Proposition de complément 6 à la série 06 d'amendements au Règlement n° 107 (Construction générale des autobus et autocars)

Communication du Groupe de travail des dispositions générales de sécurité*

Complément 6 à la série 06 d'amendements au Règlement n° 107 (Construction générale des autobus et autocars)

Figure 12B

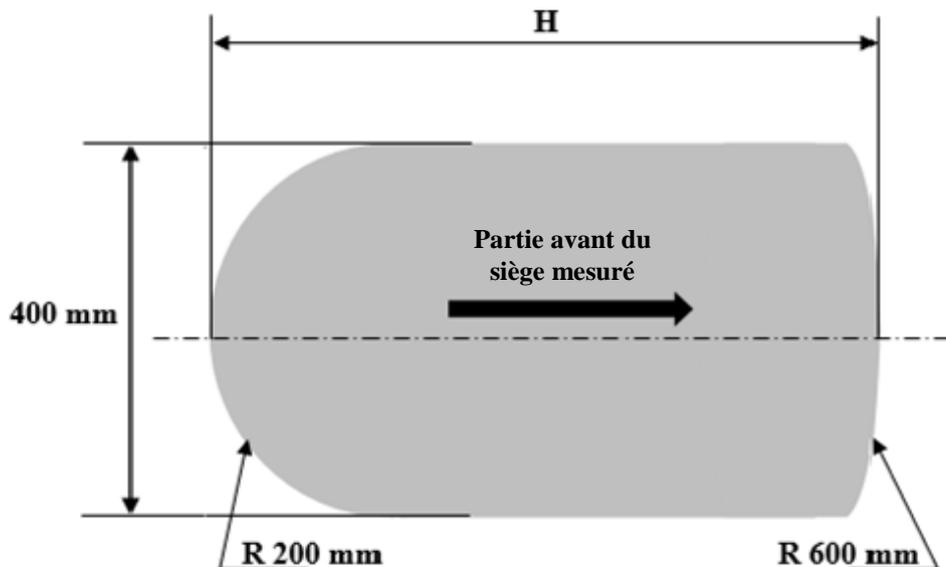
Annexe 4, figure 12, lire :

Gabarit d'essai pour la dimension H (voir annexe 3, par. 7.7.8.4.2)

Épaisseur du gabarit : 5 mm maximum
